Oggetto: SUPERBETON S.p.A. progetto di trasferimento
dell'impianto di recupero rifiuti, Via Bombardieri
Procedura di verifica assoggettabilità alla V.I.A.
ai sensi dell'art. 19 del D.Lgs. 152/2006

**PROVINCIA DI TREVISO
PARERE COMITATO TECNICO PROVINCIALE VIA
(L.R. 18/2/2016 n. 4 - D.Lgs. 3/4/2006 n. 152)**

Oggetto: Progetto di trasferimento dell'impianto di recupero rifiuti, in Via Bombardieri, a Ponte della Priula
Proponente: Superbeton S.p.A.
Comune di localizzazione: Susegana (TV)
Procedura di Verifica assoggettabilità a VIA ai sensi dell'art. 19 D.Lgs. n. 152/2006

Estratto della tavola T4

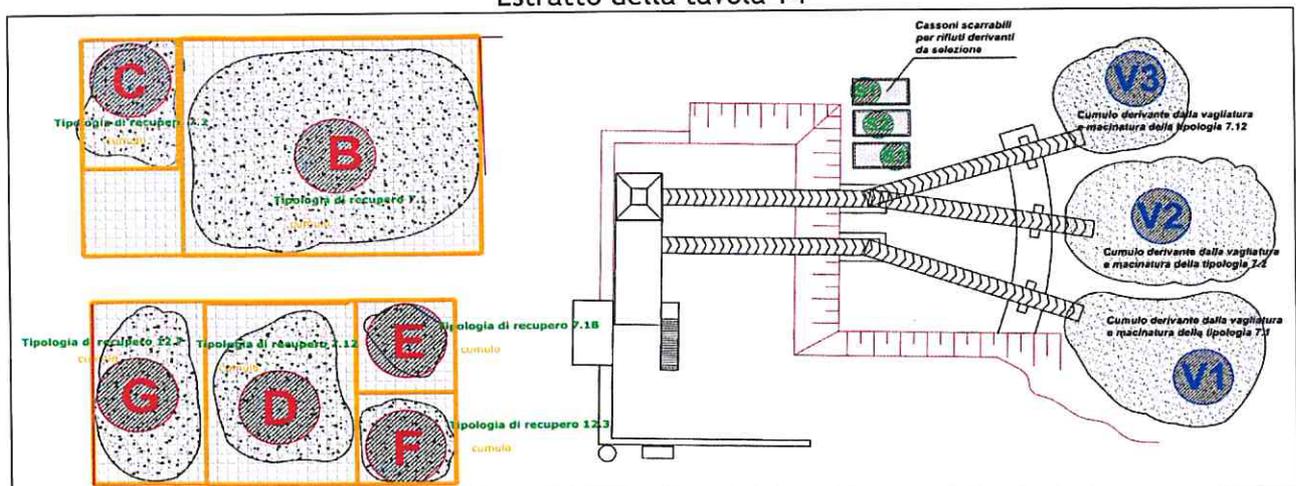
Osservando la conformazione dell'impianto riportata negli elaborati grafici (cfr. la pianta di Tavola T4), sembra che per la costruzione dello stesso si prospetti la necessità di eseguire scavi e rilevati, con importanti movimentazioni di terreno, aspetto non affrontato dal Proponente.

- Servirà integrare un rilievo planolattimetrico delle aree interessate dagli interventi, con definizione delle attuali coperture del suolo, sia per l'area di prospettata localizzazione dell'impianto, sia per quella di futura dismissione. Conseguentemente servirà specificare misure e quote di progetto, con particolare riferimento alle aree impermeabilizzate e quelle non impermeabilizzate, ed alle altezze dell'impianto e dei cumuli di materiale.

Estratto della tavola T2

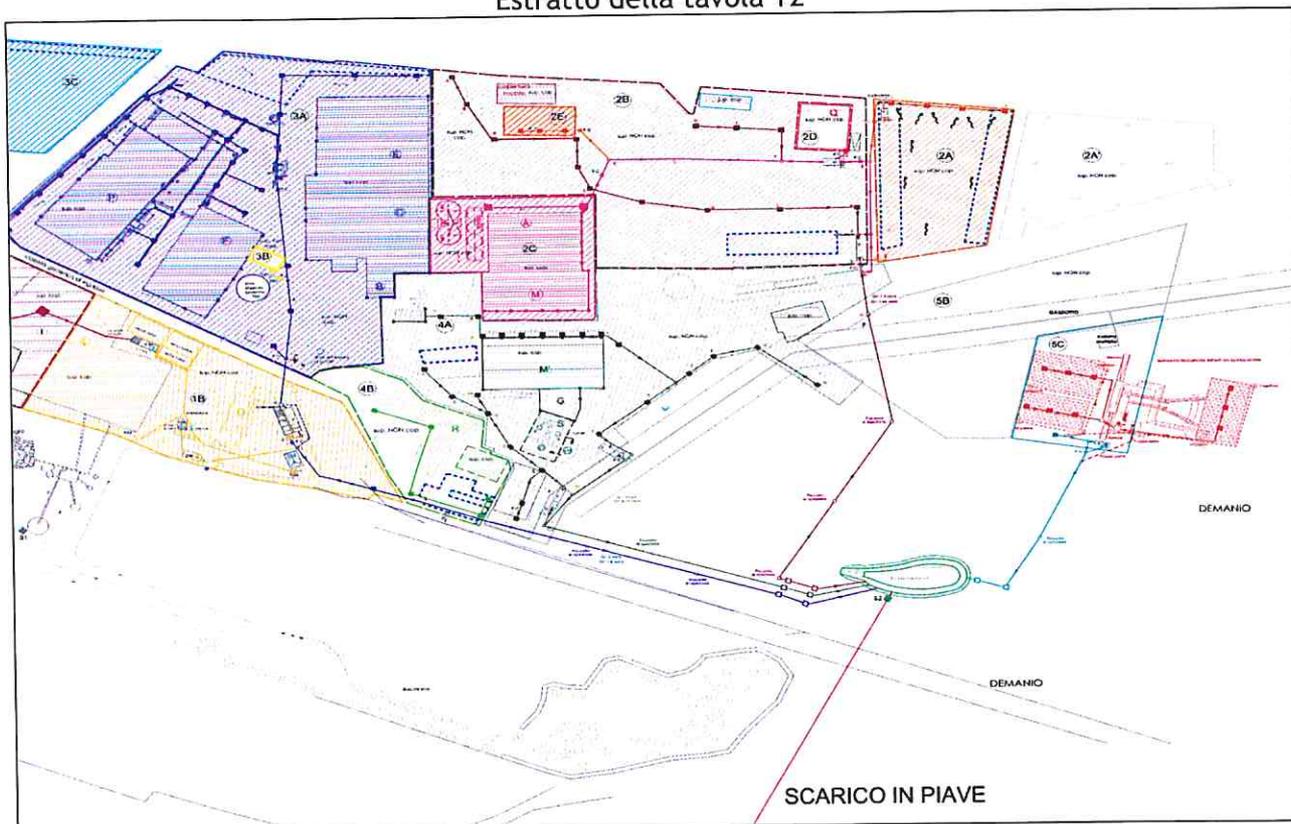
Relativamente al sistema di raccolta e gestione delle acque meteoriche, il Proponente rimanda agli elaborati del progetto di adeguamento al PTA presentato dalla ditta Fornaci Calce Grigolin, nell'ambito di un procedimento unico di VIA ed AIA, trascurando che tale documentazione e le soluzioni tecniche in essa previste non sono state approvate dalla Soprintendenza Archeologia

Belle Arti e Paesaggio, esprimendo “parere non favorevole” in una nota del 12/2/2019. Pur prendendo atto che negli elaborati grafici allegati alla presente istanza, il previsto bacino di accumulo precedente lo scarico delle acque meteoriche nel Fiume Piave è collocato in un’area compresa tra l’argine maestro e quello avanzato del corso d’acqua, assecondando così una soluzione prospettata dalla Soprintendenza, si specifica che tale intervento dovrà essere comunque attentamente valutato ed autorizzato dallo stesso Ente, oltre che dal Genio Civile, nell’ambito di un procedimento di VIA.

Appare oltretutto fuori luogo sia il Proponente di un procedimento ad indicare soluzioni progettuali in ottemperanza alle prescrizioni impartite da un Ente, nell’ambito di una seconda istanza di progetto.
